設計変更詳細

対象型式	変更時期	新型式	対象サイズ
J5-BSR	2007 年 7 月	変更なし	65A、80A
J10-BSR	2007 年 7 月

表 1: 鋳出し表示比較 (2006 年設計変更 ゲート弁)

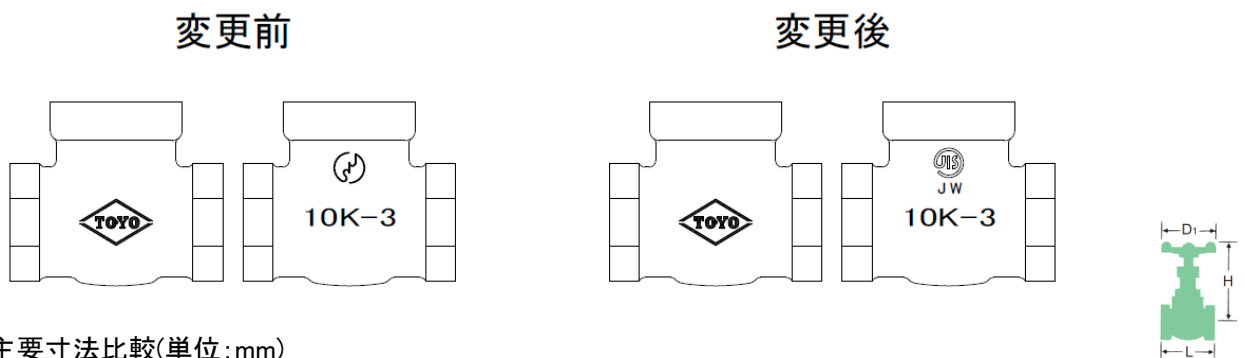
変更内容		
項目	変更前	変更後
全面設計変更		全面設計変更のため、変更前との部品互換性はなし。
鋳出し表示変更 (詳細は表 1)	 旧 JIS マーク	 新 JIS マーク
ハンドル表示 (BNS を除く)		 "A" 表示あり 変更前ハンドルとの互換性なし
ハンドル色	緑	変更なし
寸法 (詳細は表 2)		1)面間寸法変更なし。 2)高さ寸法変更あり: 図面参照
